# Noferi / LV

## 1 - inconstructibilité de la parcelle

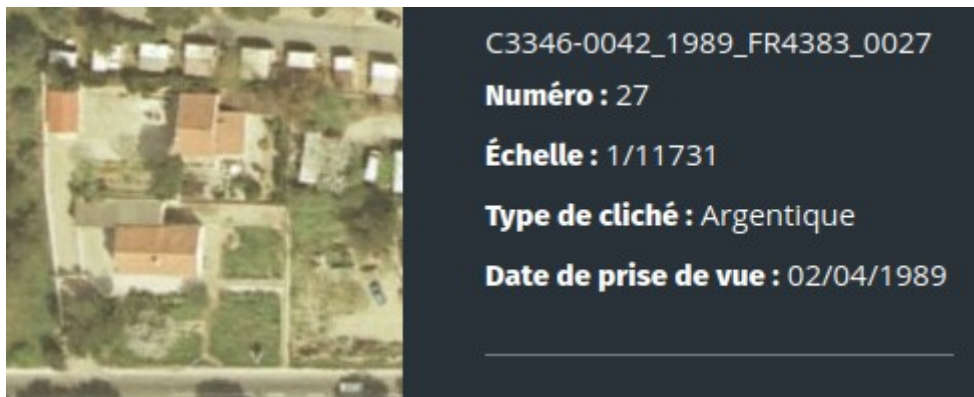
Dans les faits un portail existait déjà, mais à 45° vis à vis de la modification apporté, un constat d'huissier de 2011 montre bien la différence entre l'ancien chemin et l'actuel, le droit de passage et la possibilité de faire demi-tour dans le chemin sont maintenant fortement aggravés, de plus les 2,5m minimal de recul vis à vis du chemin ne sont pas respectés, actuellement à 1m45, il est à noter que l'ancien portail respectait la distance de recul, permettant d'effectuer demi-tour aisément, actuellement nombre de camionnette et camions de chantier viennent jusqu'à toucher notre portail pour tenter un demi-tour.

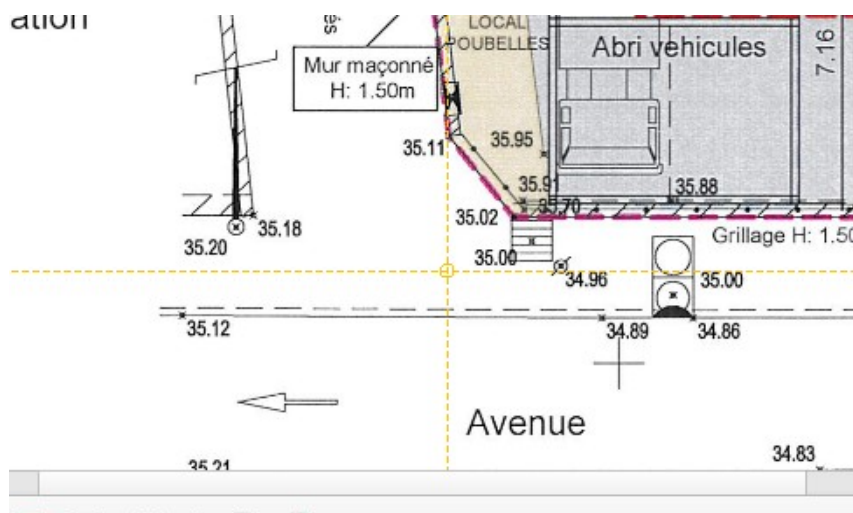
Suivant le permis de construire, le dernier plancher accessible est à 43,31ngf (m / au niveau de la mer) :

la voie d'accès quant à elle est à 35 ngf, soit une différence de 8,31m :

L'accès des secours depuis l'entrée du chemin, et donc du début de la voie, est à une différence de hauteur de 8,3m par rapport au plancher du dernier niveau accessible, **une voie échelle semble ainsi nécessaire.**

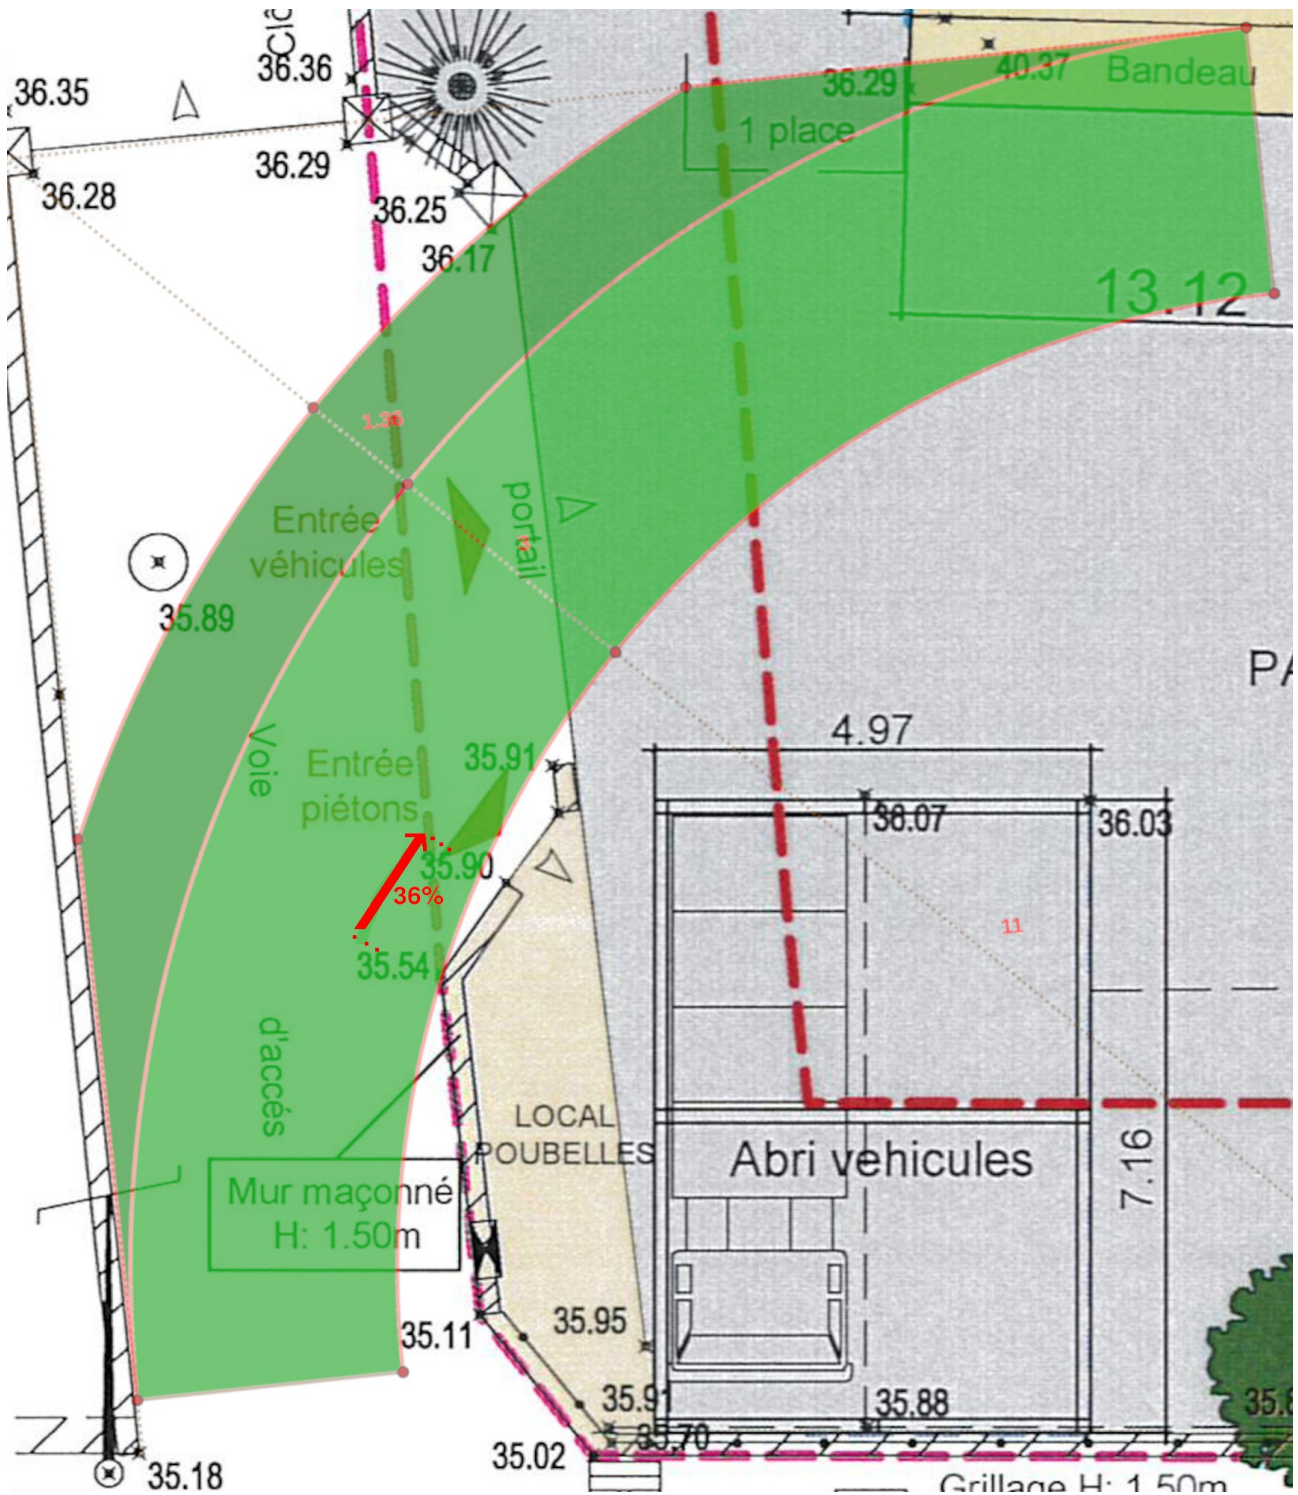
néanmoins, même avec une voie engins de 3m placée de manière optimisée, la voie touche les murets, un pilier, termine dans le battis et coupe une place de stationnement.

De plus, la pente maximale admise pour une voie engins est de 15 %, ici **une partie de l'entrée possède une pente de 36 %**.

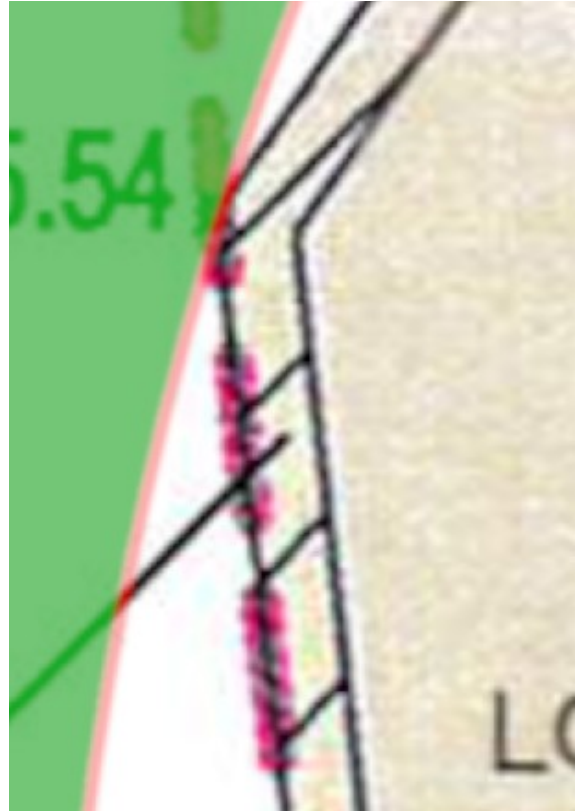
le pilier touche ainsi que le mur EST (la bordure rouge fait partie de la voie engins)

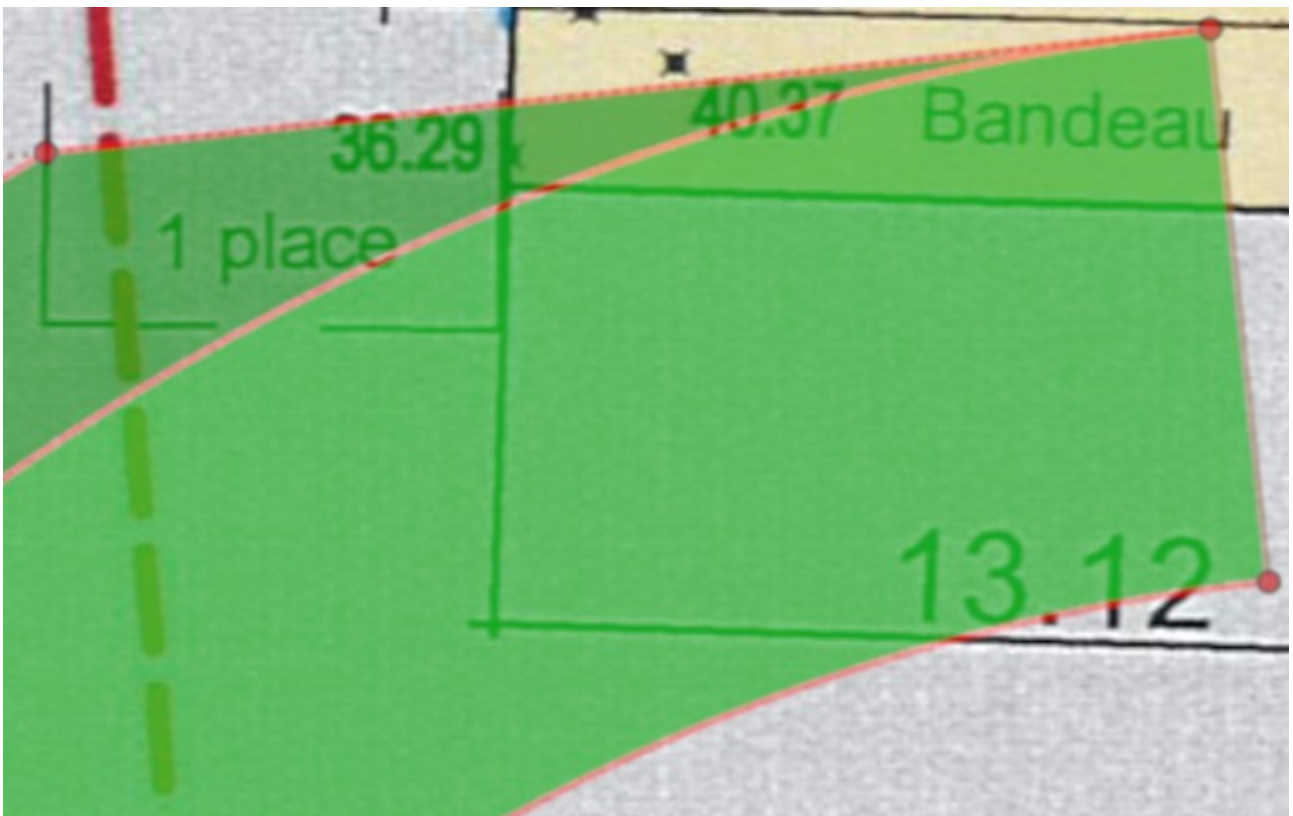
la place de stationnement du nord est largement coupé par la voie engins,

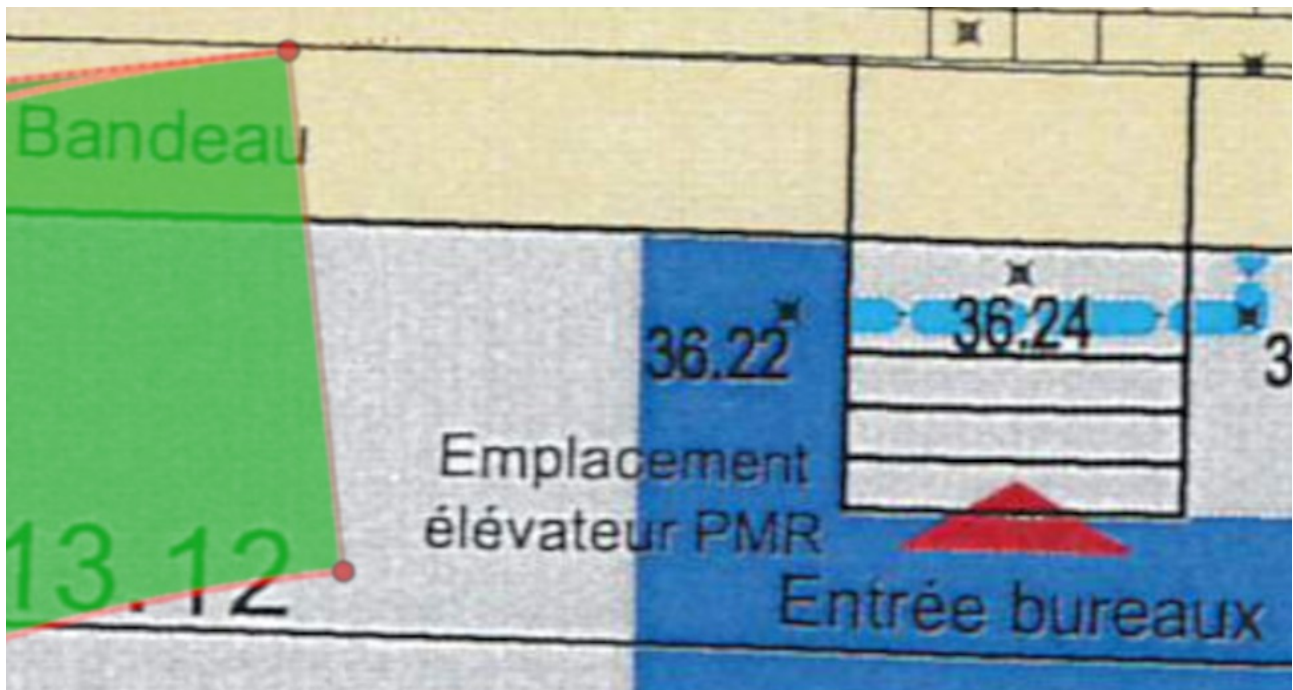
le virage de la voie termine alors dans le mur, l'élévateur PMR et la volée d'escaliers de l'entrée :

En conséquence la voie engins paraît impossible à mettre en place.

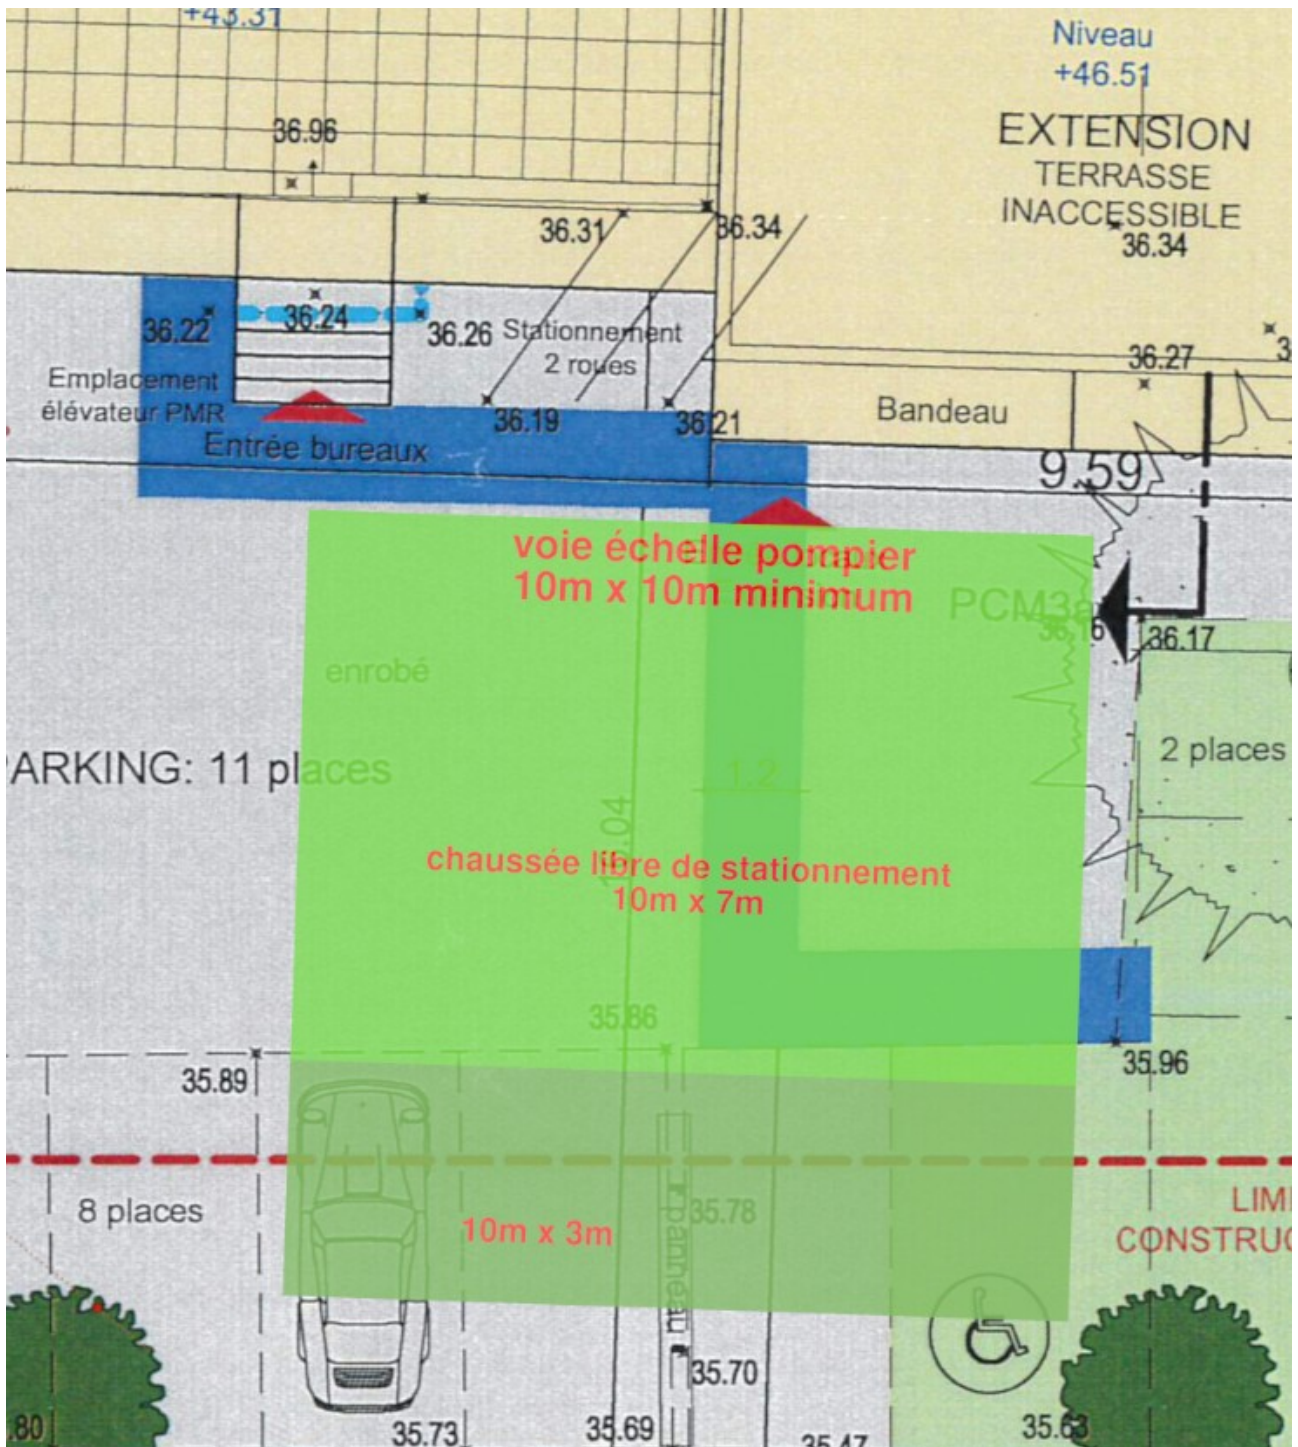
Le bâtiment EST étant le plus haut il semble logique que la voie échelle soit positionné à minima jusqu'à son milieu :

- Nous voyons que 4 places de stationnement sont coupées par la partie réservée « hors aire de stationnement », dont la place PMR.

- Nous constatons que la partie basse est coupée en deux par le panneau d'affichage présent entre deux places.

**en conséquence la voie échelle est impossible à insérer de manière à assurer sa desserte du bâtiment EST.**

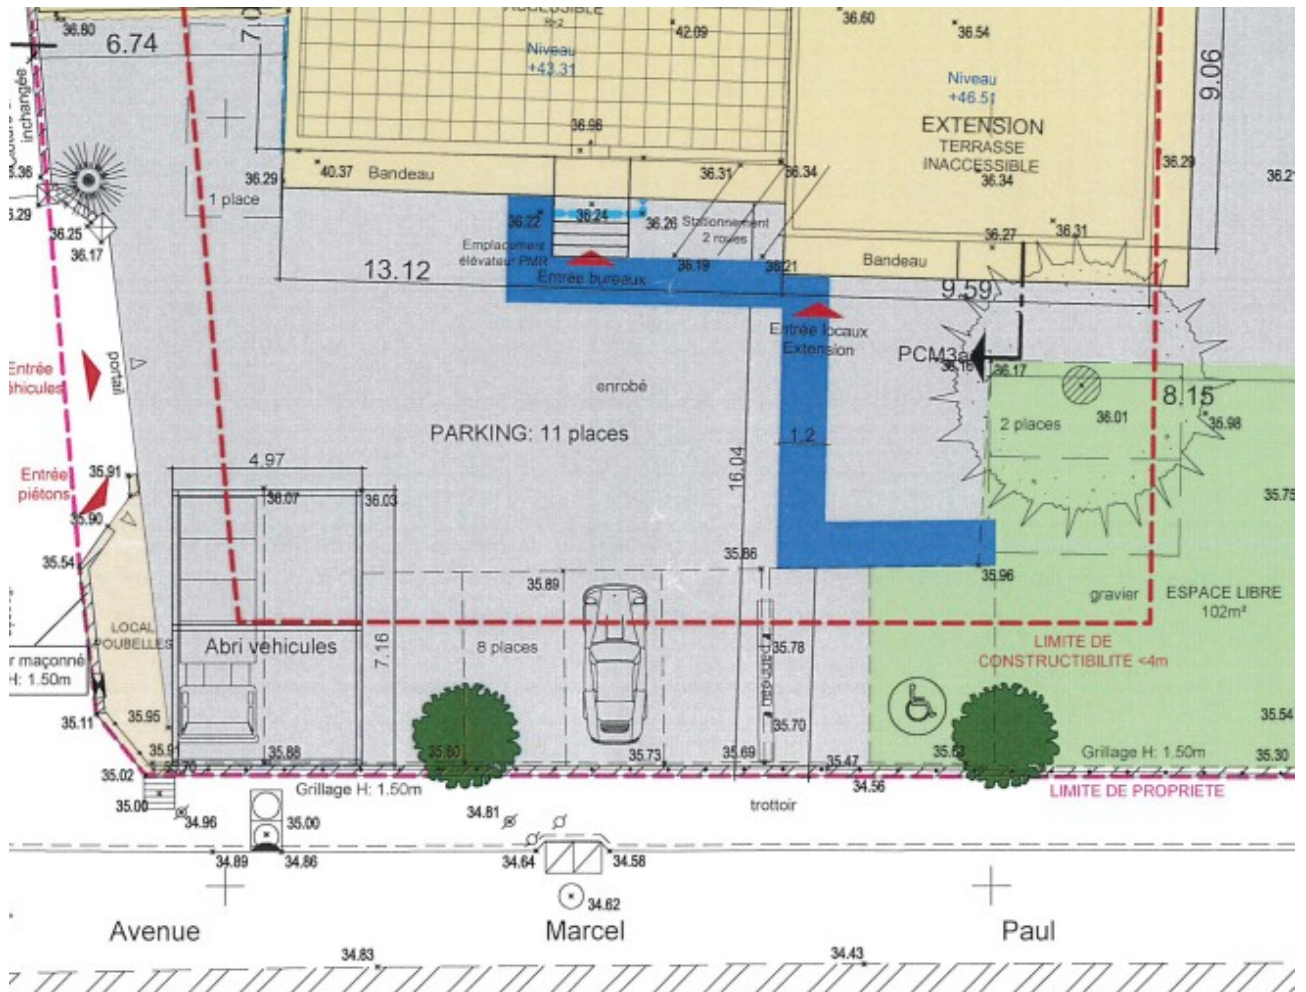
Sans desservir le bâtiment EST il semble possible au cm près d'insérer la voie échelle sans empiéter sur le panneau ou les places :

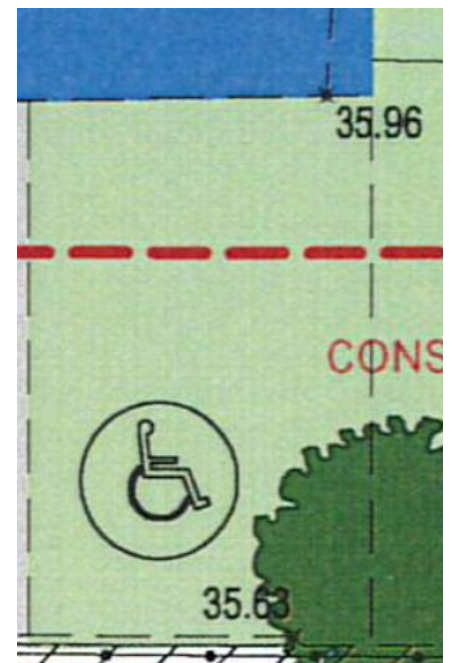
La place fait 5m de long, pour 33cm de dénivelé, soit **un dévers de 6,6 %**, hors normes.

**La sur-longueur est inexistante**, également la place étant positionné sur du gravier il parait difficile de peindre la signalétique au sol.

Le cheminement prévu est sur la totalité de son parcours d'1m20 de large, hors normes.

### Frontière nord (limite avec parcelle 0179)

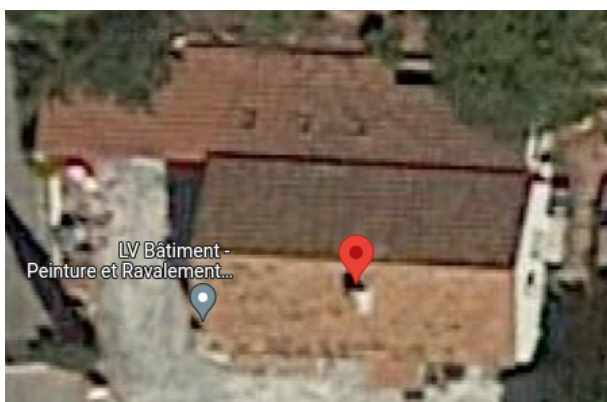
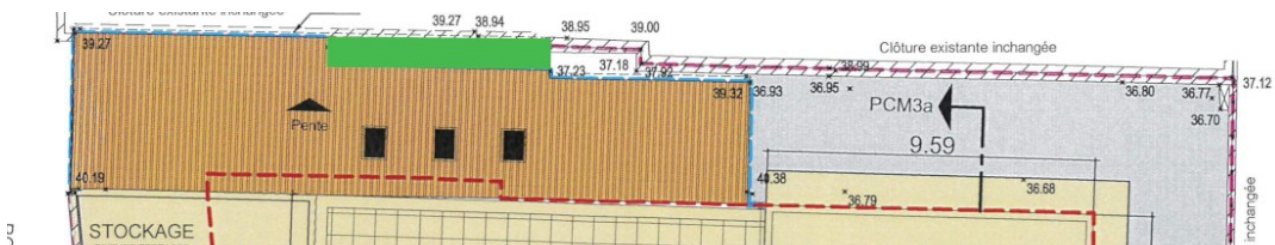
Dans la réalité la partie couverte et reposant sur notre mur est bien plus longue, il en résulte un chemin débouchant dans la partie nord ouest, couverte, de 2m de haut :

la largeur de la limite séparative fait 34,2m, la partie reposant sur notre mur fait 14m  
 cela représente **41,2 % de la limite séparative, soit au-delà des 33 % réglementaires.**

## Frontière Ouest (limite avec parcelle 0862)

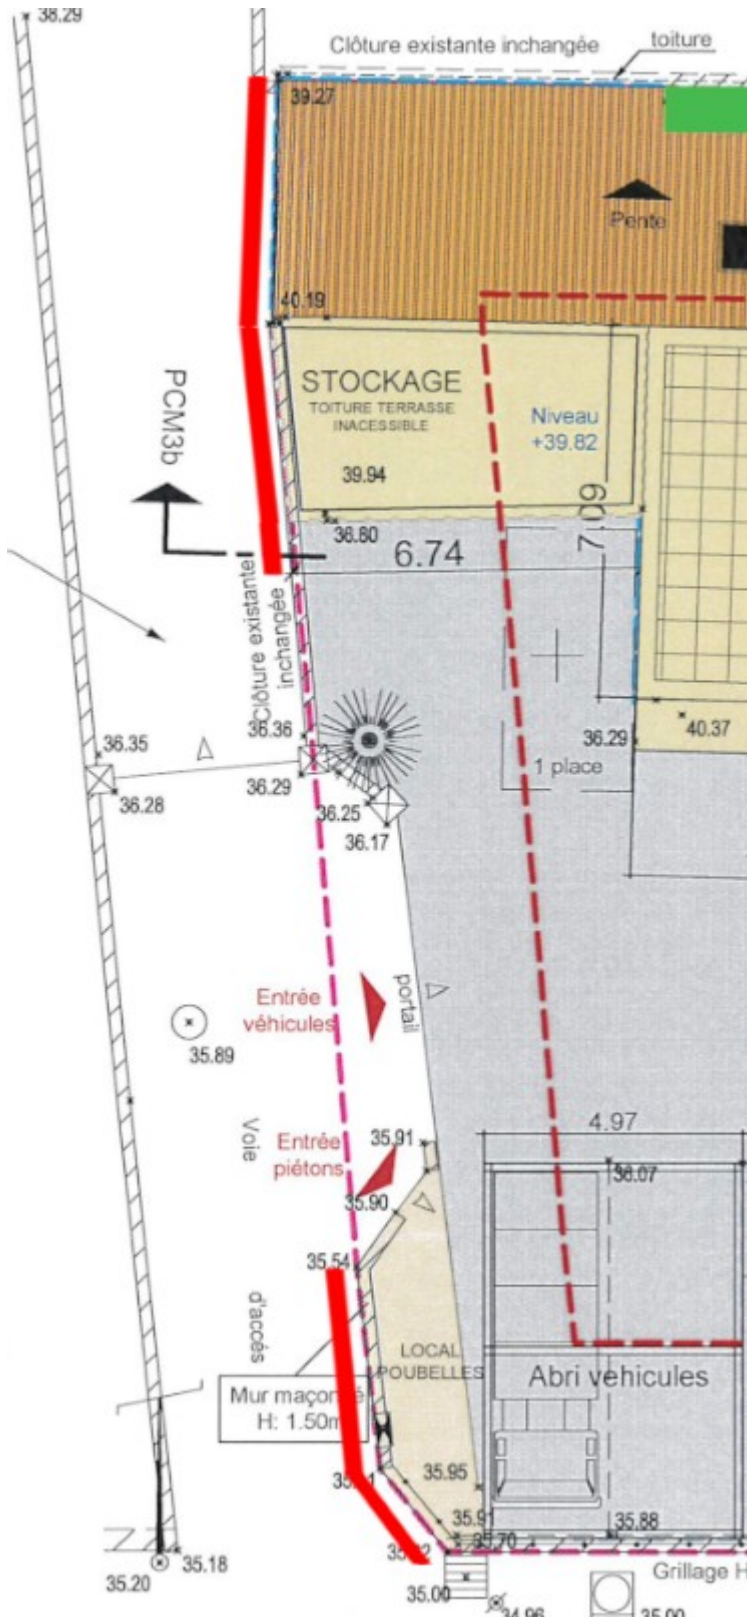
La limite séparative fait 28,5m de long

Le cabanon du haut est sur la limite,  
 Le bâtis de stockage y est prévu,  
 L'auvent du bâtis y est,  
 Le local poubelle du bas

l'ensemble fait 15,7m sur les 28,5 séparatifs.

1/3 est possible, soit 9,5m maximum

**6m de construction sur la limite sont en trop.**

À noter que l'abri véhicule du bas étant à moins de 4m de notre propriété (80cm au niveau du pan coupé sud Ouest il devra pour être réglementaire être déplacé)
